平潭综合实验区自然资源与生态环境局 关于平潭国际赛车场项目建设工程 规划许可证变更批前公示

平潭国际赛车场总平面图变更内容说明

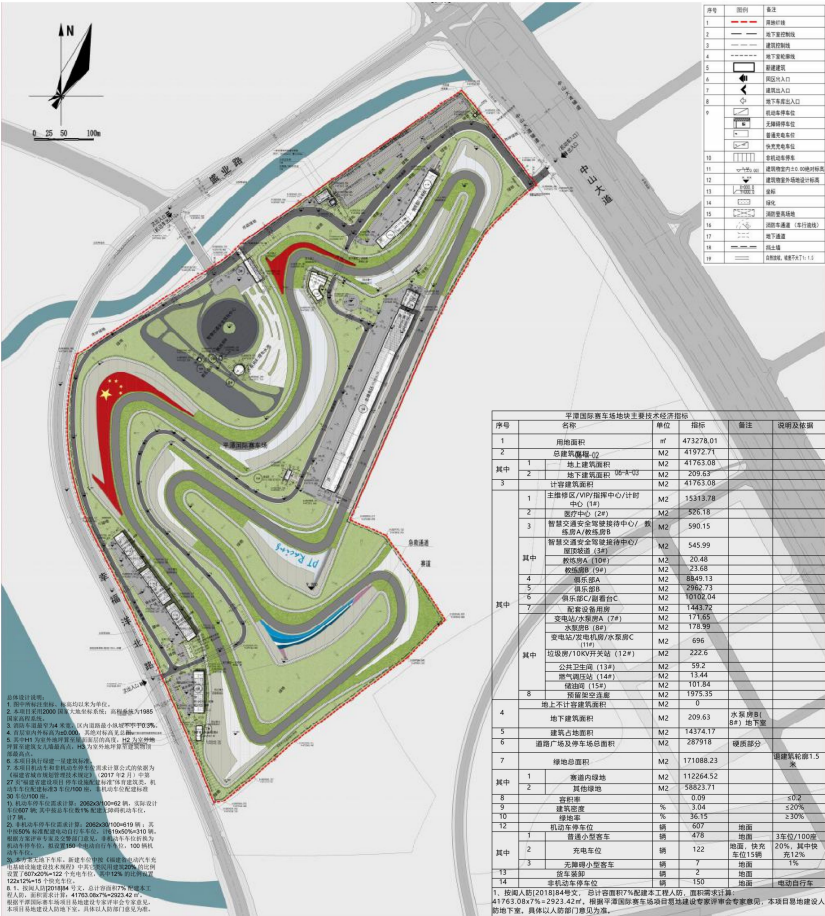
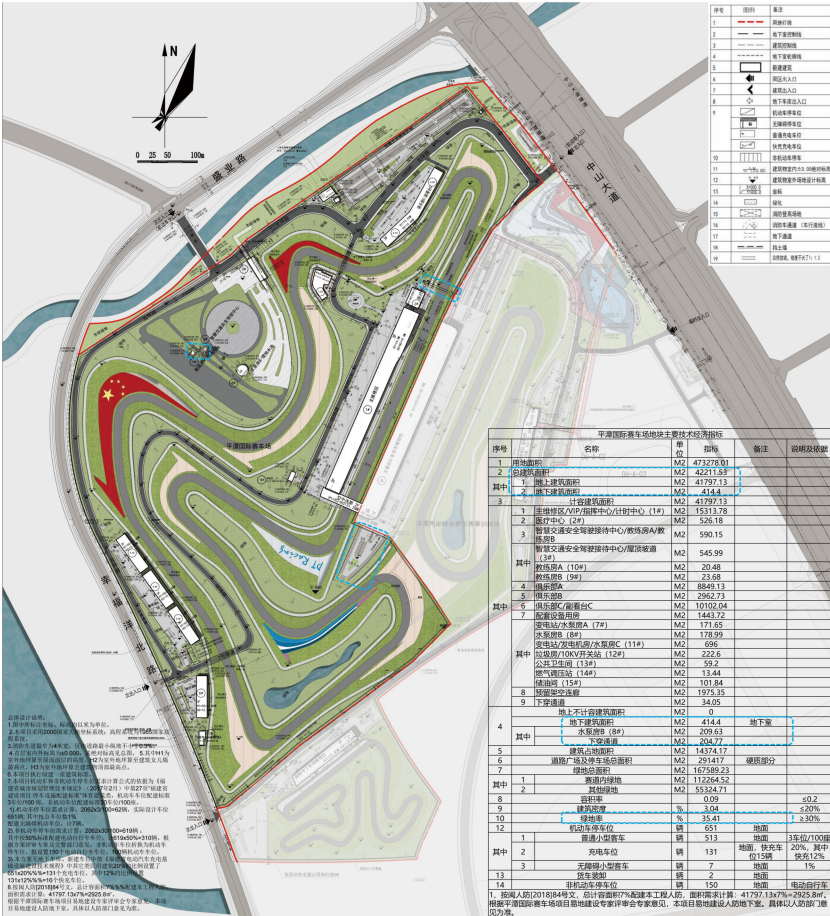
- 1、在医疗中心北侧增加下穿通道,用于联通平潭国际赛车场地块及两岸融合赛车赛事训练场地块。在本地块内,下穿通道地下部分面积约204.77㎡,下穿通道地上部分面积约34.05㎡。
- 2、智慧交通安全驾驶中心区域教练房A、教练房B位置根据安驾场地优化微调。
- 3、在空中连廊南侧同两岸融合赛车赛事训练场地块交界处增加7号停车位。地面停车位总数由607变更为651辆。绿地率由36.15%变更为35.41%。
- 4、总建筑面积由41972.71㎡变更为42211.53㎡,地上建筑面积由41763.08变更为41797.13㎡,地下建筑面积由209.63㎡变更为414.4㎡。
